# AVIS des AUTORITÉS et ORGANISMES ASSOCIÉS ou CONSULTÉS

Objet : Demande d'avis sur demande de permis de construire n° PC62820 19 00011.  
Projet implanté sur les parcelles cadastrées ZH155P, Zh156P, ZH154P, ZH151P,  
ZH148, ZH145, ZH143, ZH141, ZH139, ZH137, ZH114, ZH106, ZH107 – Zone  
d'Activités Ecopolis à TINCQUES (62127).

**Avis délibéré de la mission régionale  
d'autorité environnementale  
Hauts-de-France  
sur le projet d'extension du site de production  
de la société Les délices des 7 vallées à Tincques (62)**

**TINCQUES** : Avis sur Demande de Permis de Construire pour la **Communauté de Communes  
Campagne de l'Artois. Les délices des 7 vallées** - Zone d'Activité Ecopolis 62127 TINCQUES

Illustration 2: Schéma du circuit de traitement des eaux sur le site de l'usine (source étude d'impact page 156)

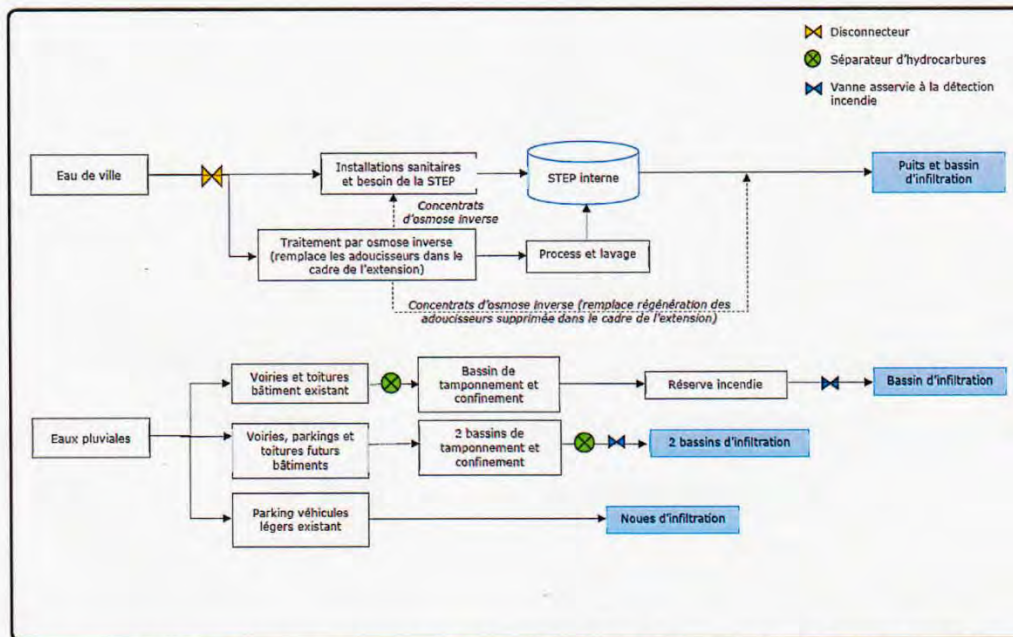
Le schéma du circuit de traitement des eaux (illustration 2) ne prévoit pas de traitement des hydrocarbures pour les eaux pluviales issues du parking des véhicules légers existant. Compte tenu de la taille de ce parking (plus de 5 800 m<sup>2</sup> de parking et voiries), ce choix nécessite d'être justifié dans le contexte de vulnérabilité de la nappe et d'augmentation des infiltrations d'eaux pluviales issues de parking et voiries.

*L'autorité environnementale recommande de justifier le choix de ne pas mettre en place de*

*traitement des hydrocarbures pour les eaux pluviales du parking existant.*
